NYE AKER

MEDVIRKNING PULJE 3.2 - MØTE 2

GRUPPE X - POLIKLINIKK OG DAGBEHANDLING

ENDRINGER ETTER MØTE 1

S 11 - 04.01.172 Undersøkelse og behandling, spesialrom

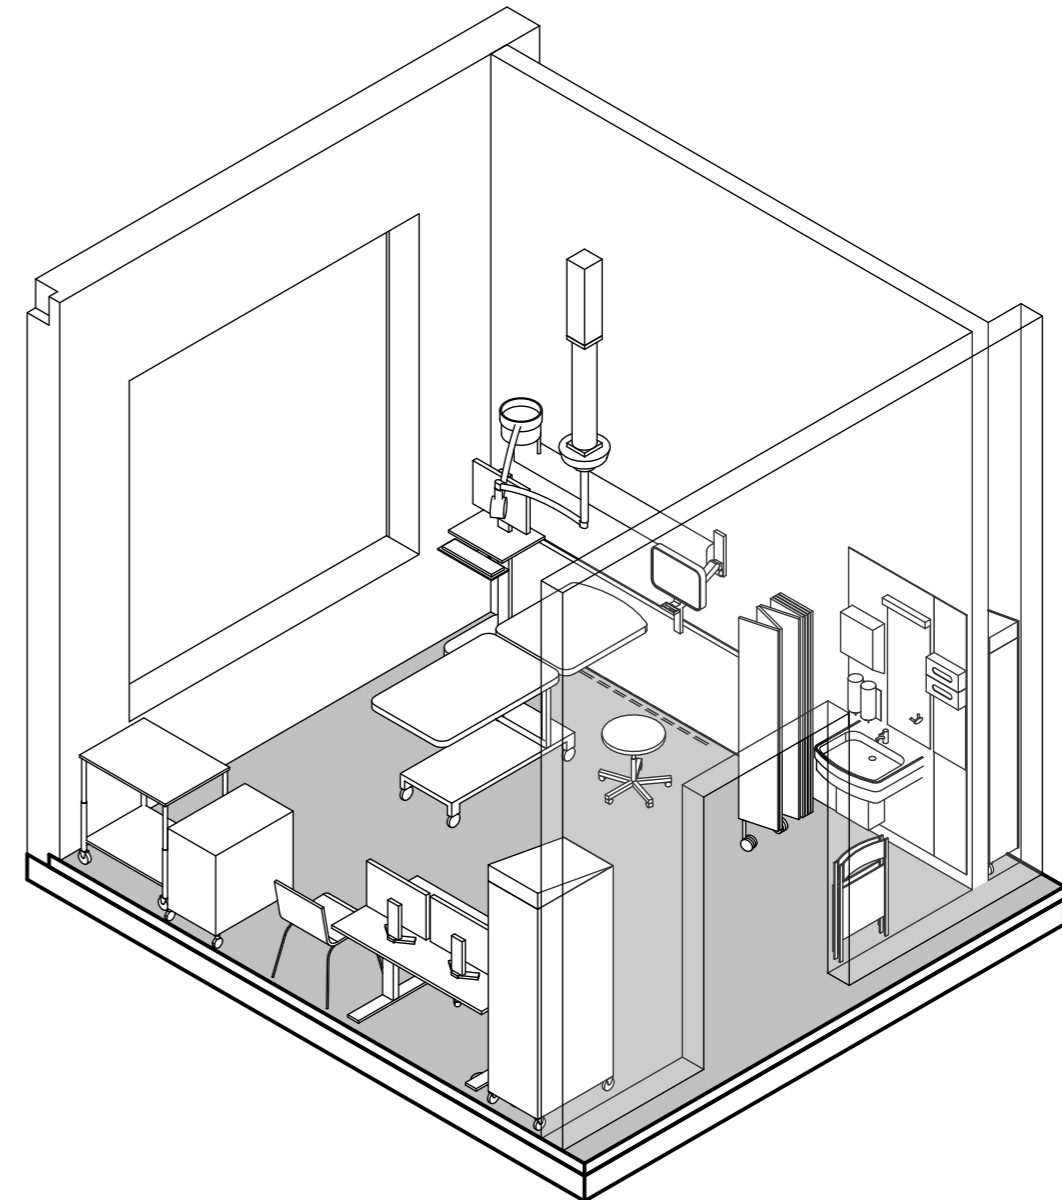
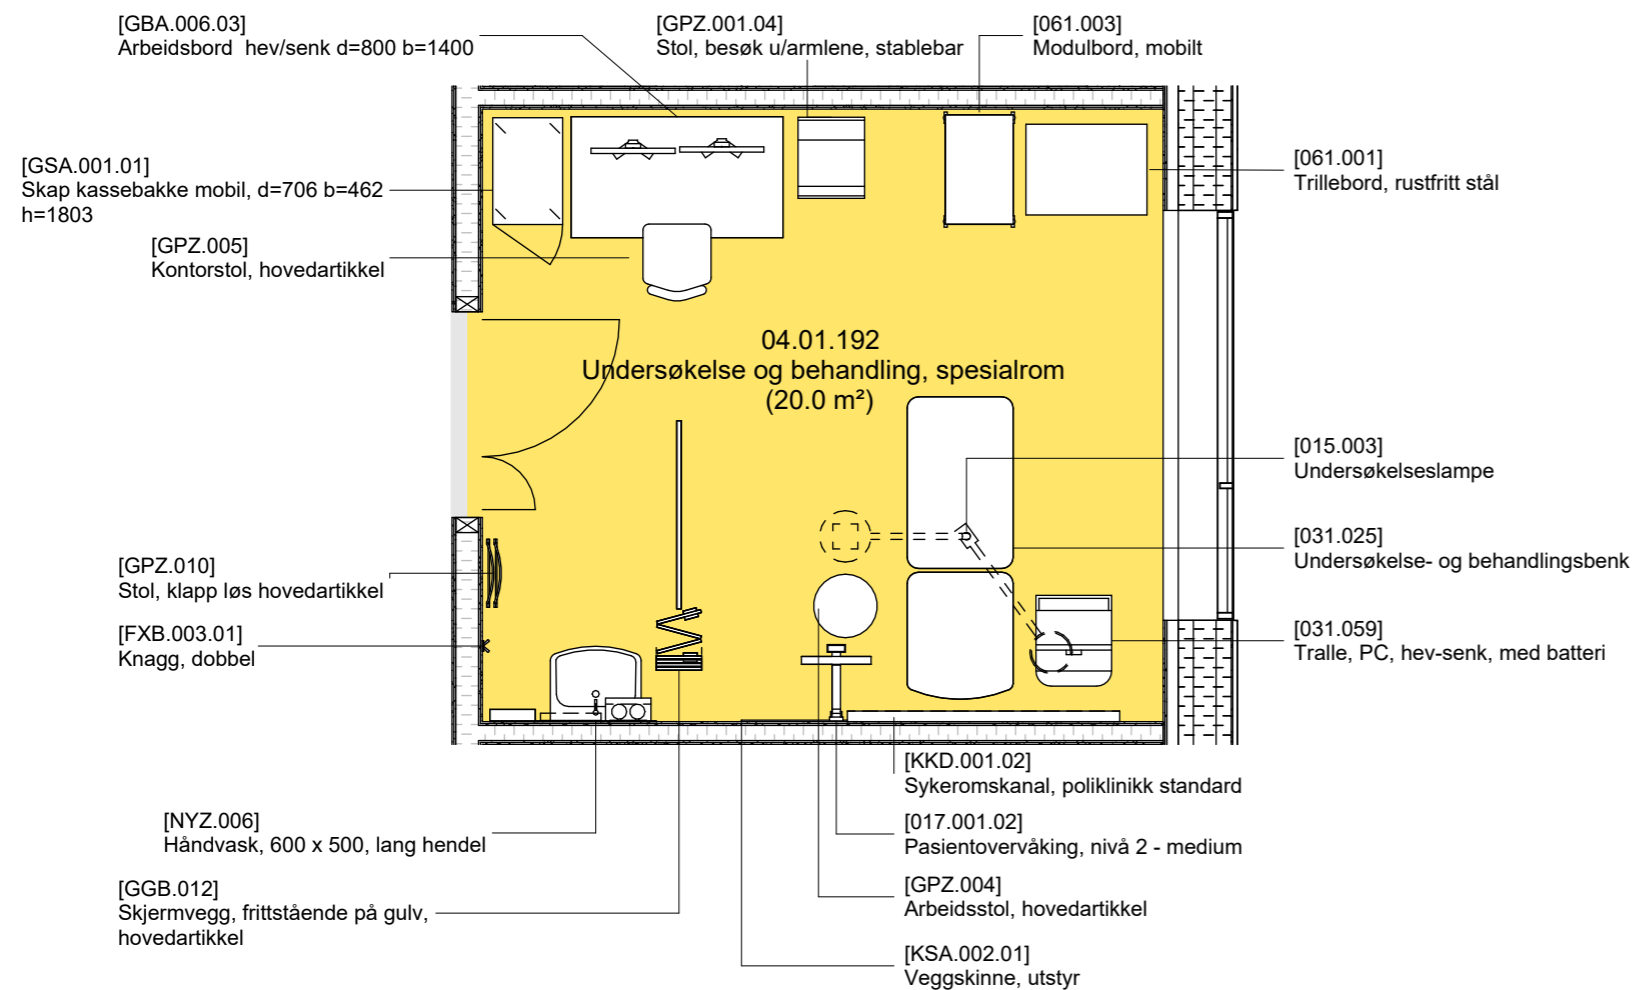
- Nevrologi, med utstyret blendingsgardin og stor UL-maskin

- Er det spesielle ønsker til blendingsgardinen utover standard skjerming av innsyn fra vindu?
- Hva menes med stor ultralydmaskin?
- Det er trangt i rommet; kan noe utstyr utgå for å få plass til stor UL-maskin?
- Foreslår å endre skjermvegg fra veggfast til frittstående for å øke fleksibilitet i rommet

Det bes om tilbakemelding på dette, samt plassering av utstyr i rommet.

S 12 - 04.01.192 Undersøkelse og behandling, spesialrom

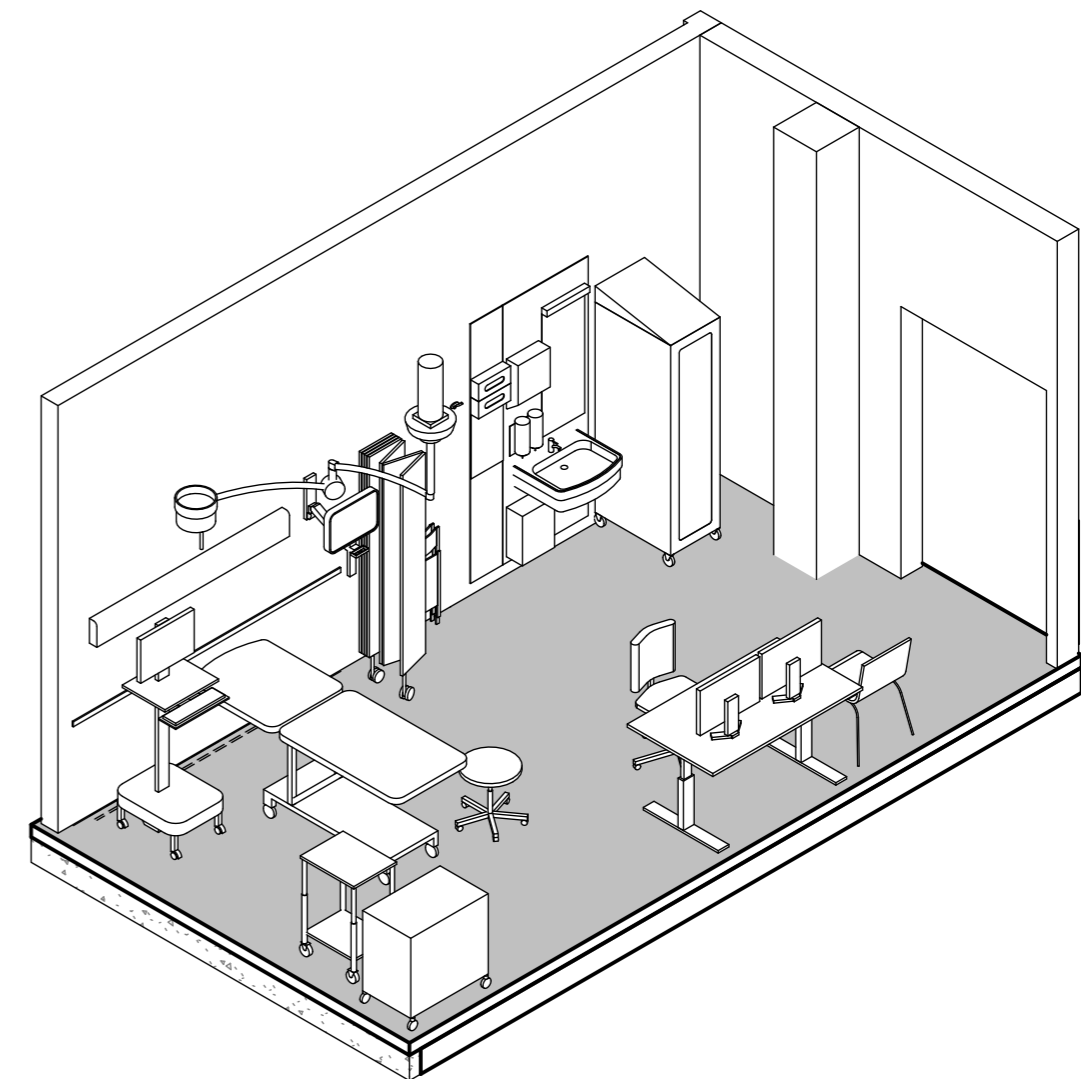
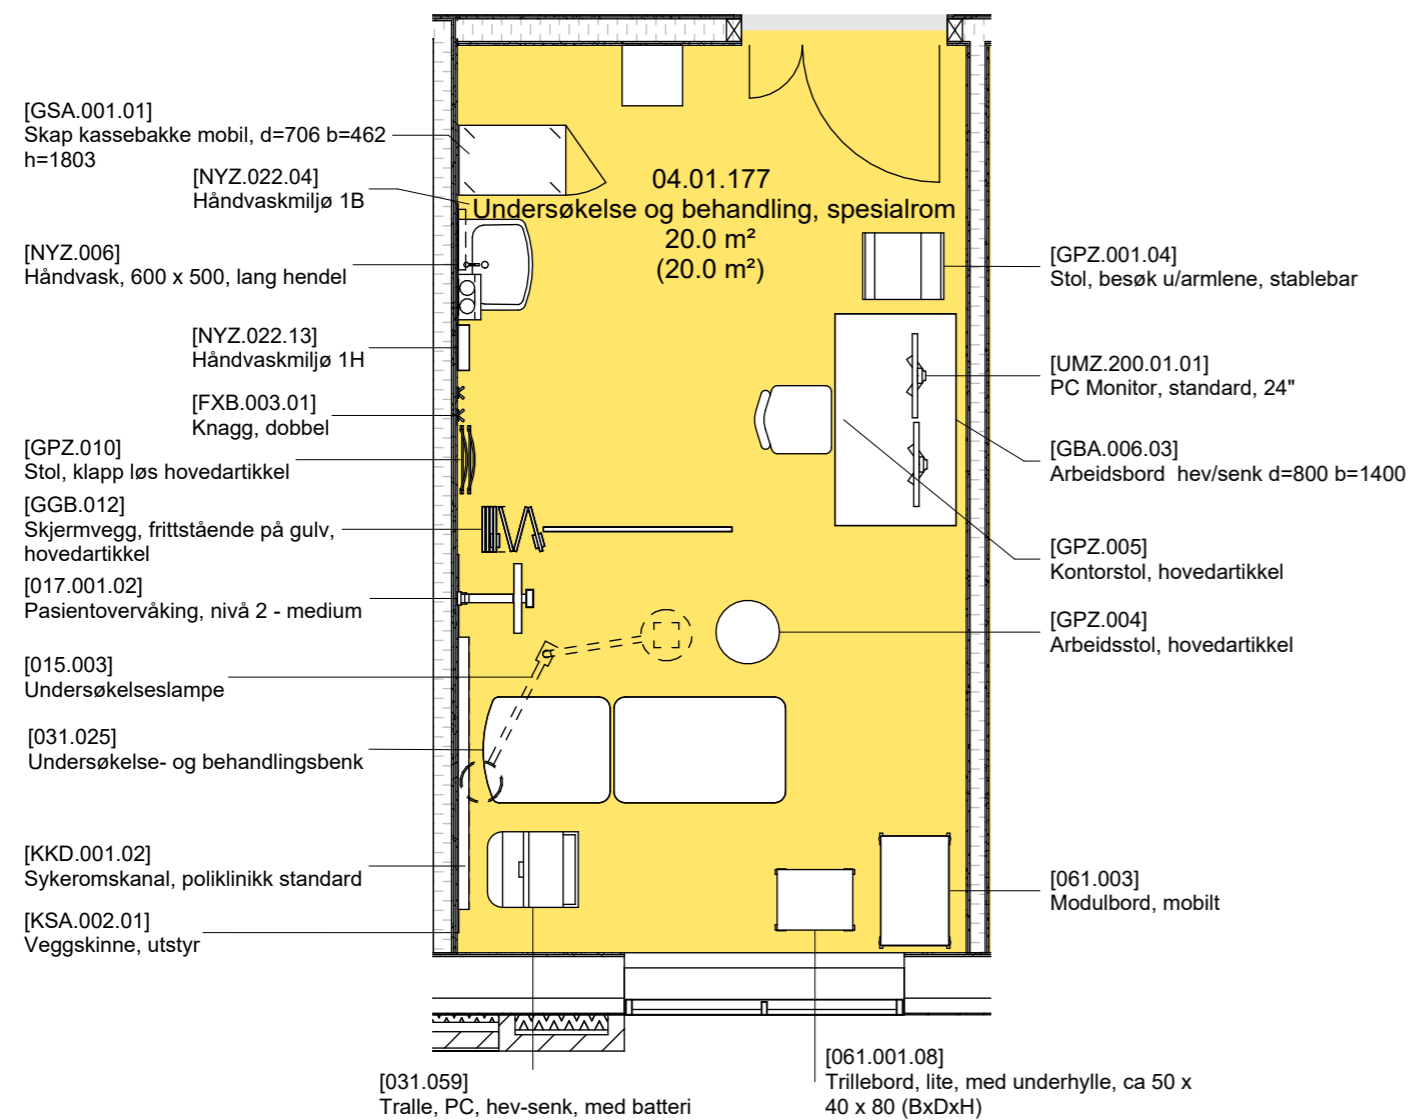
- Nevrologi, med utstyret blendingsgardin og stor UL-maskin

- Er det spesielle ønsker til blendingsgardinen utover standard skjerming av innsyn fra vindu?
- Hva menes med stor ultralydmaskin?
- Det er trangt i rommet; kan noe utstyr utgå for å få plass til stor UL-maskin?
- Foreslår å endre skjermvegg fra veggfast til frittstående for å øke fleksibilitet i rommet

Det bes om tilbakemelding på dette, samt plassering av utstyr i rommet.

S 13 - 04.01.177 Undersøkelse og behandling, spesialrom

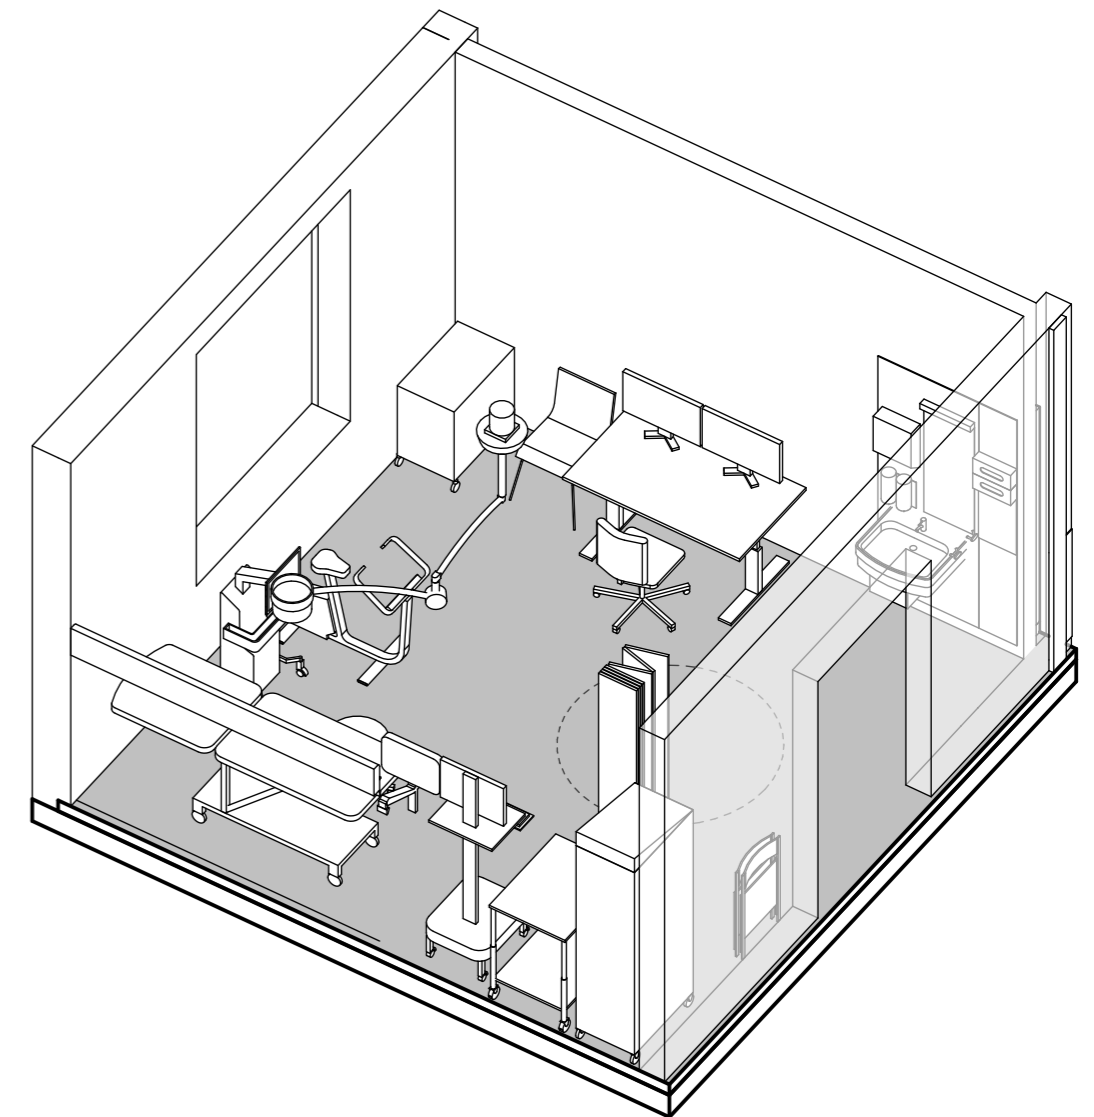
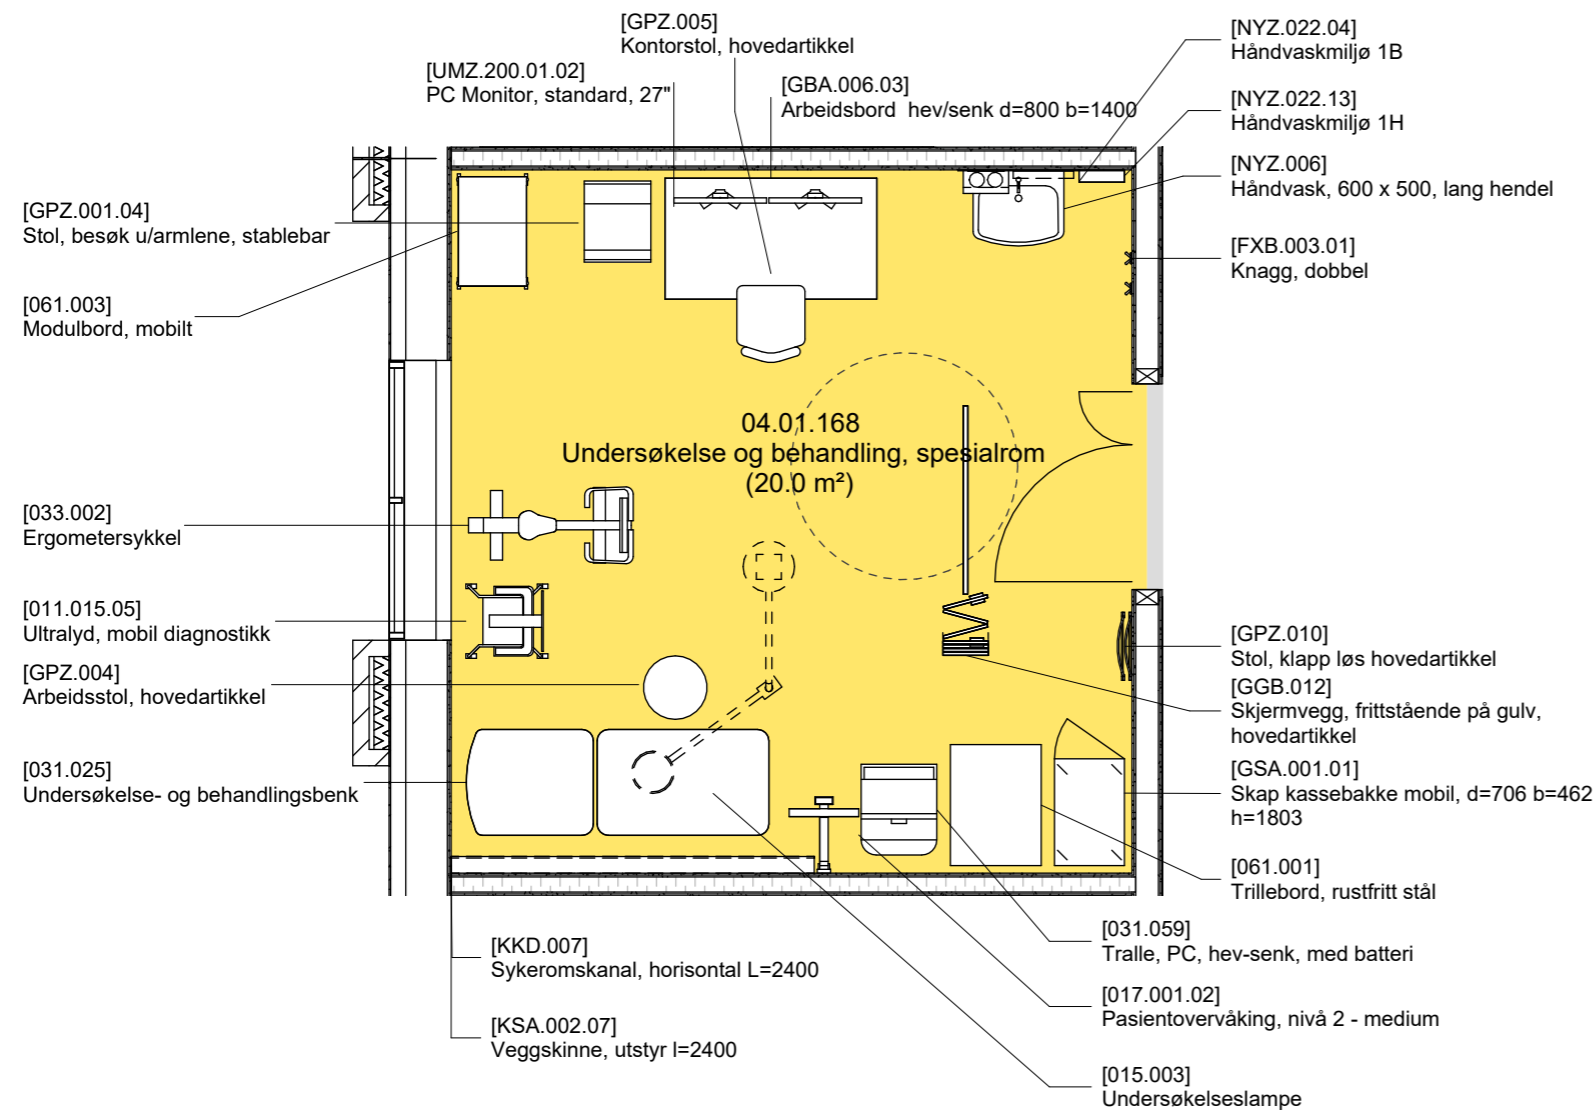
Dette rommet er av OUS foreslått til:
- ikke foreslått til spesifikk funksjon

- Foreslår å endre skjermvegg fra veggfast til frittstående for å øke fleksibilitet i rommet

Det bes om tilbakemelding på utstyr i rommet, samt plassering av utstyr i rommet.
